Mission régionale d'autorité environnementale
PROVENCE ALPES CÔTE D'AZUR

Avis délibéré
de la Mission régionale d'autorité environnementale
Provence-Alpes-Côte d'Azur
sur le projet de réhabilitation de la friche industrielle Legré-
Mante à Marseille (13) - 2ème avis

N° MRAe
009643/A P

Figure 2: plan de masse du projet - source : étude d'impact.

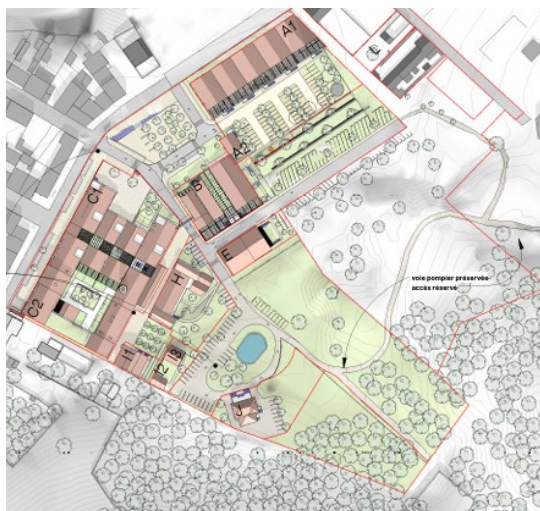
3 L'imprimé Cerfa de demande de permis de construire indique une surface créée de 9 638 m² ; l'étude d'impact mentionne une surface de 9 973 m² ou de 9 815 m² (9 405 + 410). Il convient de lever ces incohérences.
